Addendum Addenda

No./No 2

Project Description / Description de projet U-61 Asbestos Containing Fireproofing Removal and Cladding Replacement		
Project No./No de projet 5698	Departmental Representative / représentant ministériel Benoit Huot	Date 15 Dec 2020
Solicitation No./N° de sollicitation 20-58082		
Notice: This addendum shall form part of the tender documents and all conditions shall apply and be read in conjunction with the original plans and specifications.		
Nota: Cet addenda fait partie intégrale des dossiers d'appel; toutes les conditions énoncées doivent être lues et appliquées en conjonction avec les plans et les devis originaux.

PROJET : PROJET NO. = 5698
ÉDIFICE U-61 (CAMPUS UPLANDS)
U-61 AMÉLIORATIONS EXTÉRIEURES DE LA PARTIE SUPÉRIEURE DU
REVÊTEMENT DU TARMAC AVEC TRAVAUX DE DÉSAMIANTAGE

16 COUPE 'A'
 A08 1:50

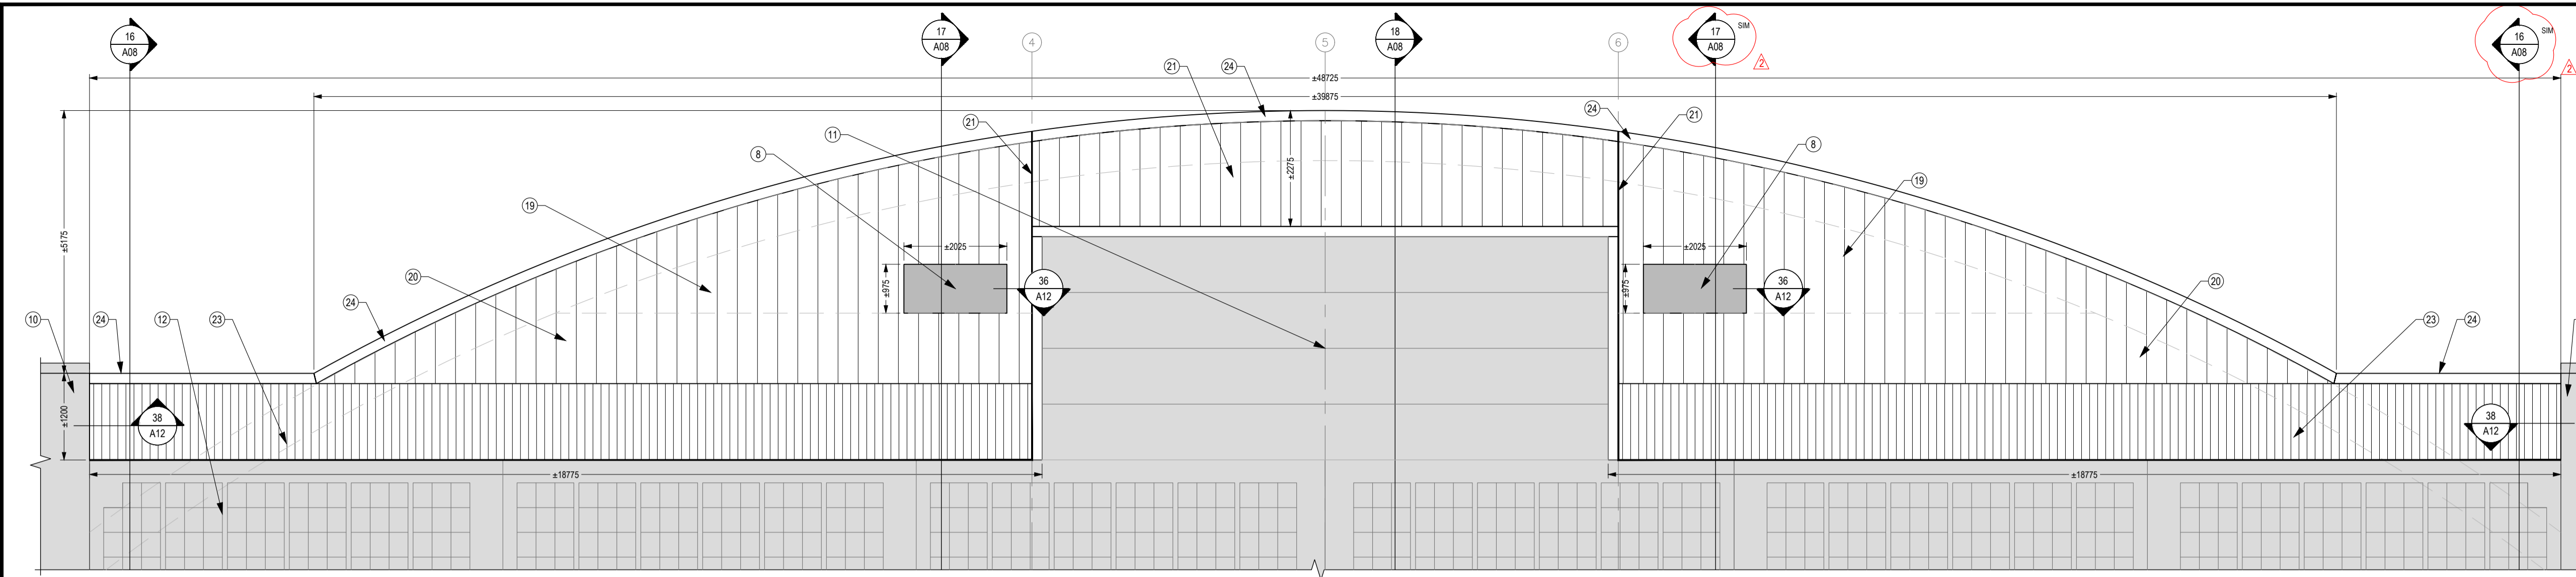
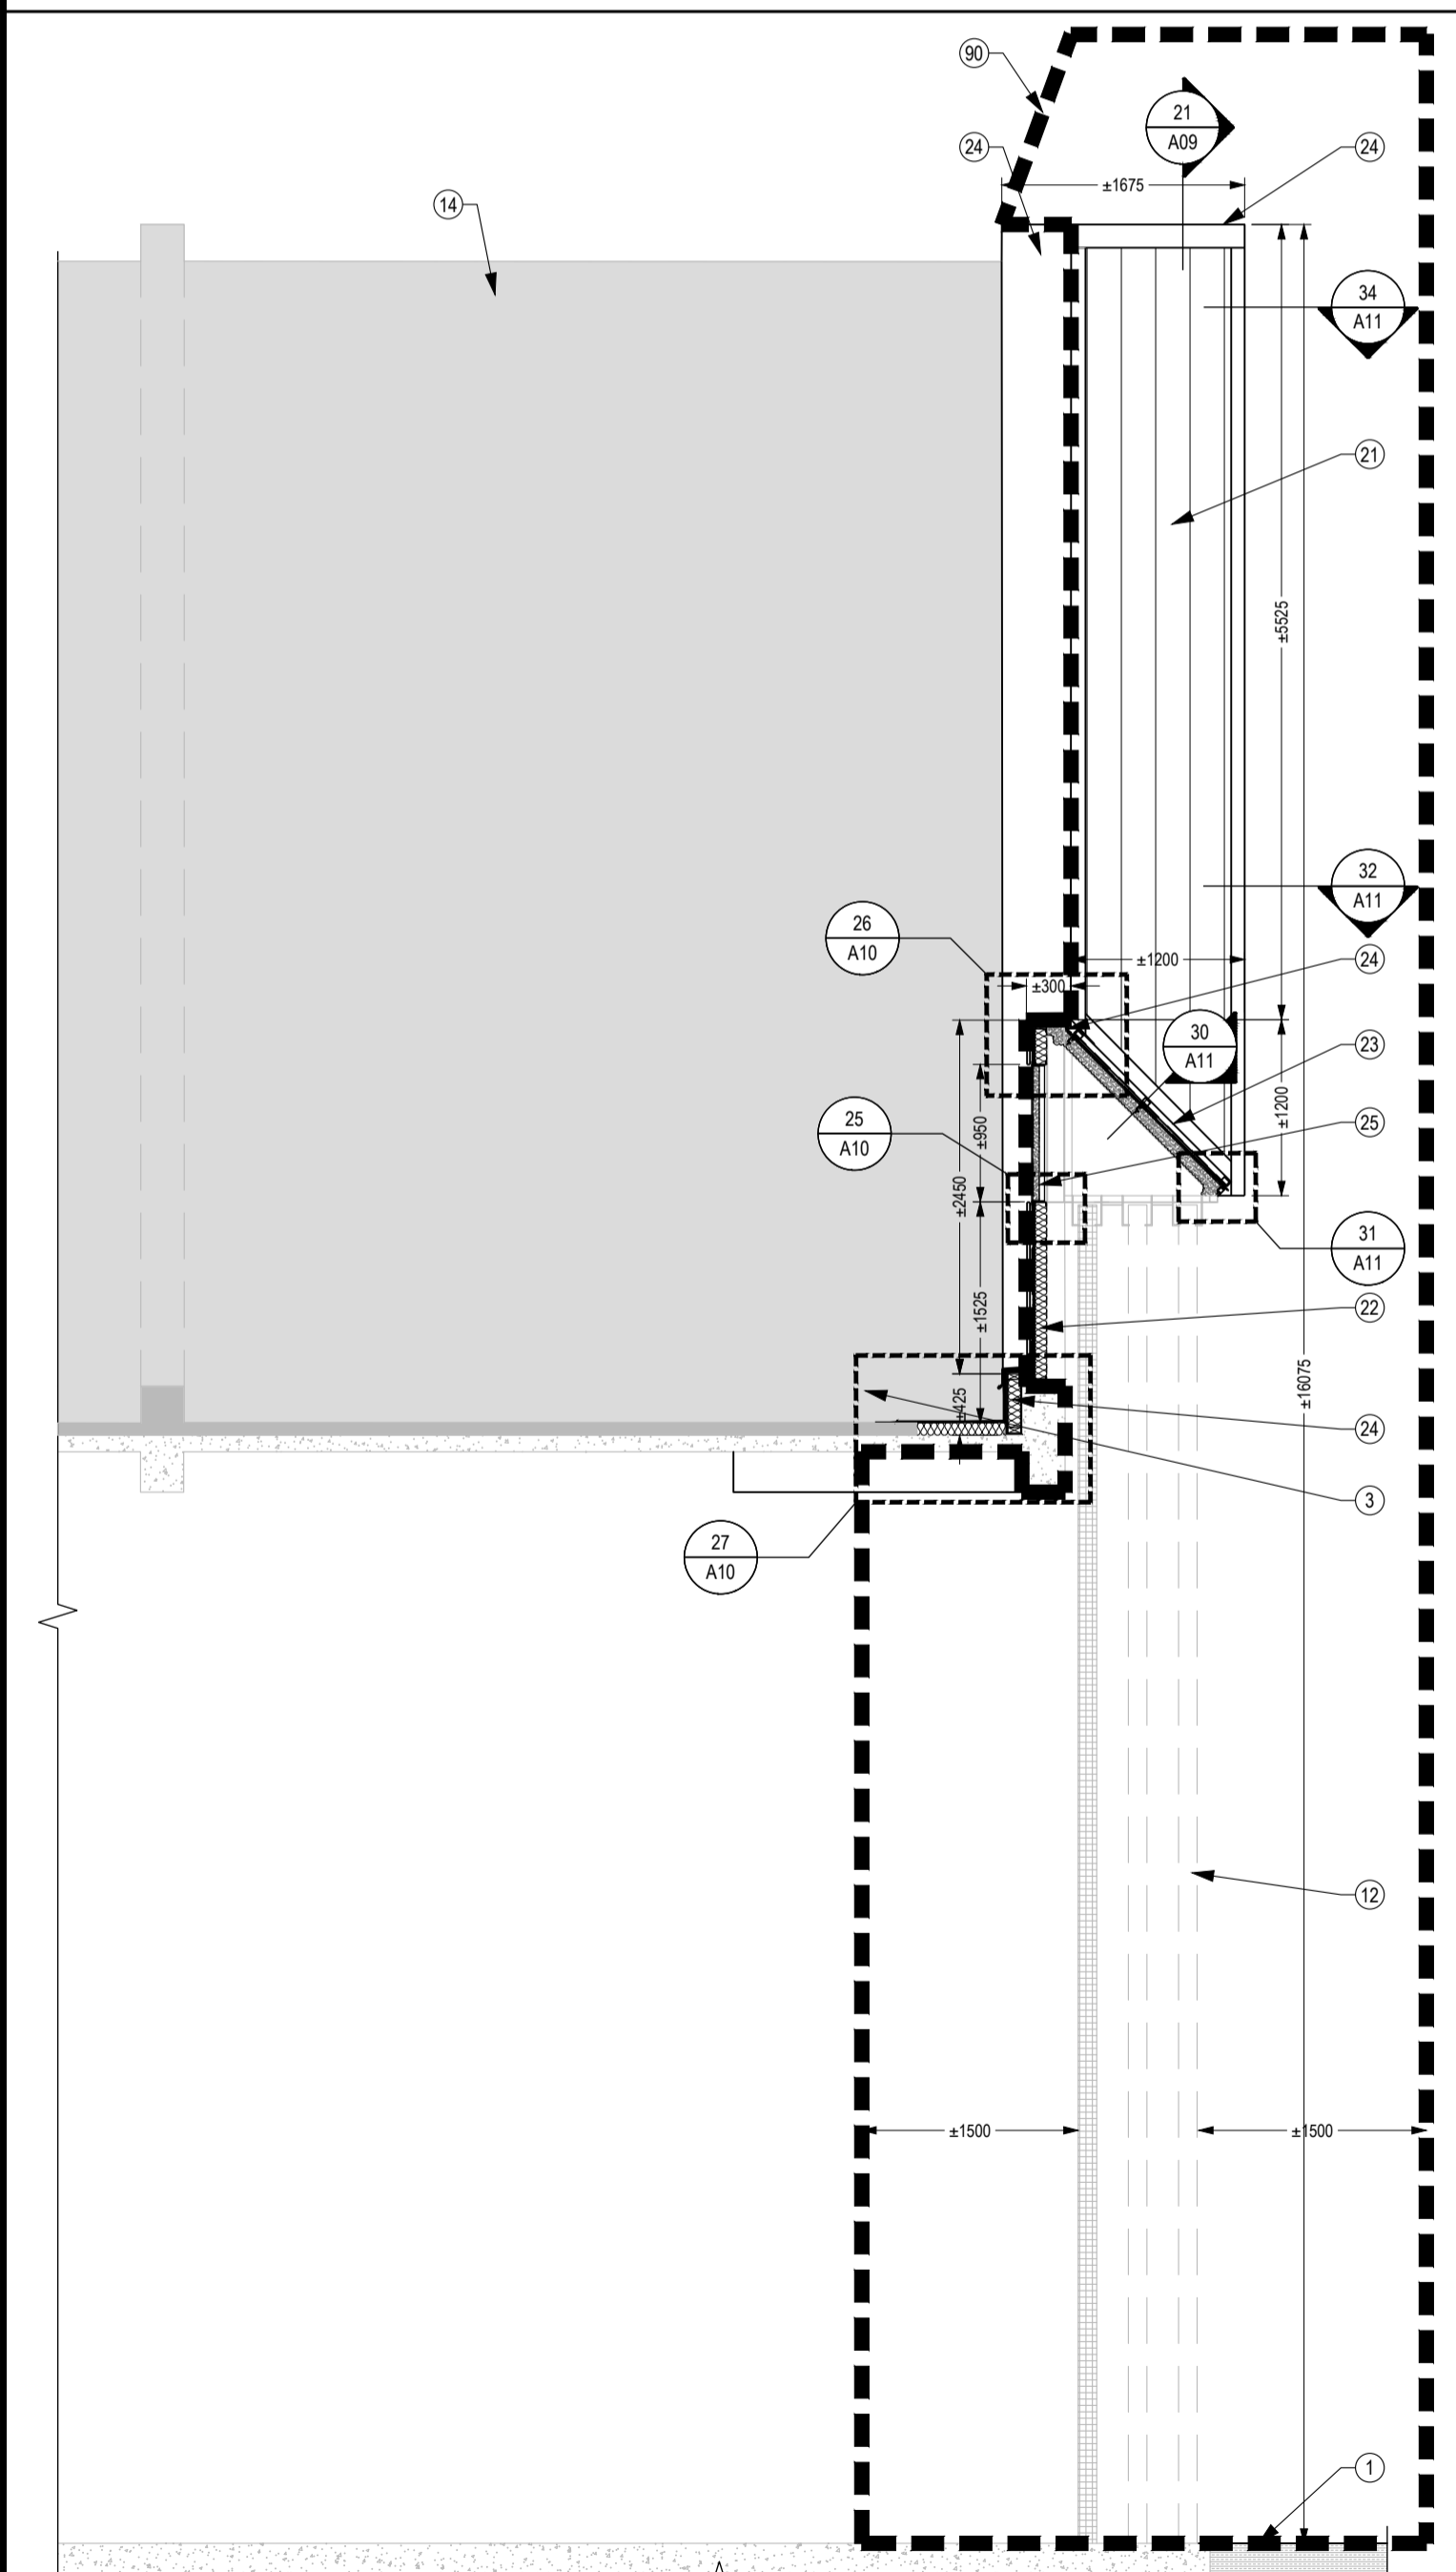
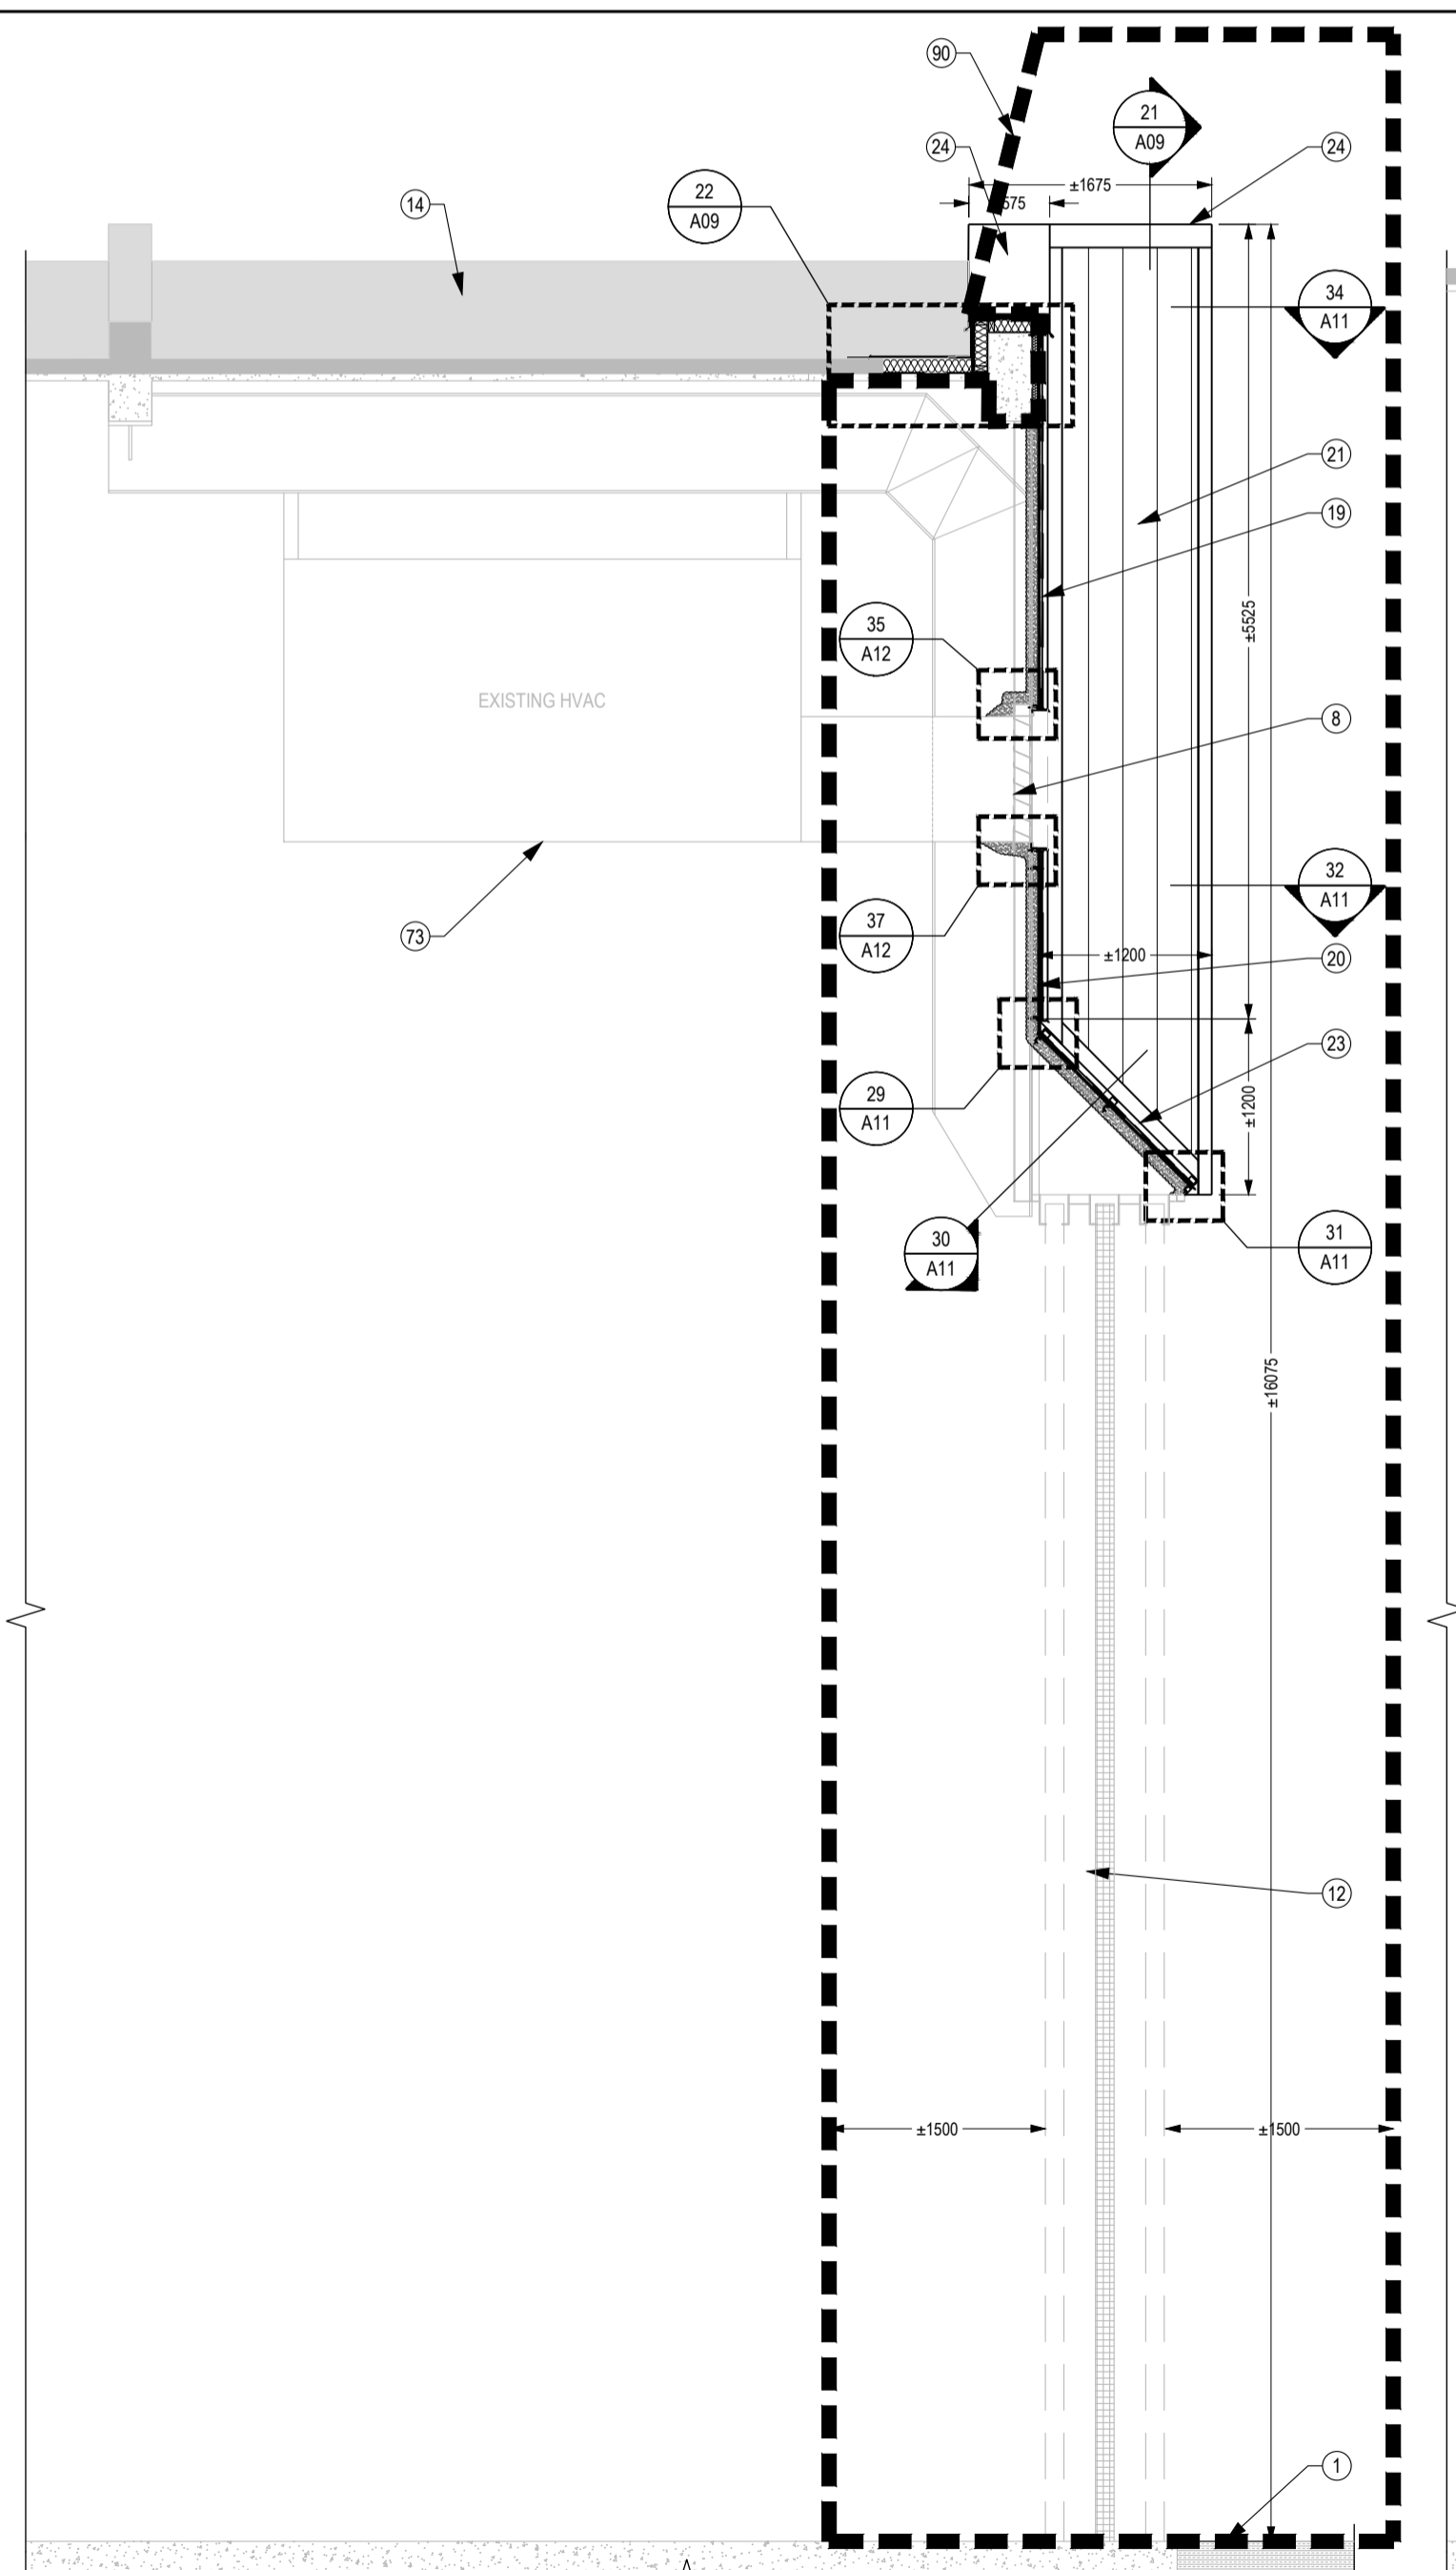
Le détail architectural 38A12 note un trait-de-scie dans le mur béton existant à la jonction avec le toit de métal. Les sections 16 & 17 A08 démontre un revêtement métallique sur les murs de béton. Veuillez clarifier s'il y a un revêtement à installer par-dessus le solin mural / trait-de-scie puisque ce n'est pas démontrer sur le détail 38.

Il n'y a pas de revêtement métallique à installer par-dessus le mur de béton. Les sections 16 & 17 du détail 15/A08 ont été ajustées. Les sections 16 & 17 montre le revêtement sur les côtés de la portion centrale du hangar.
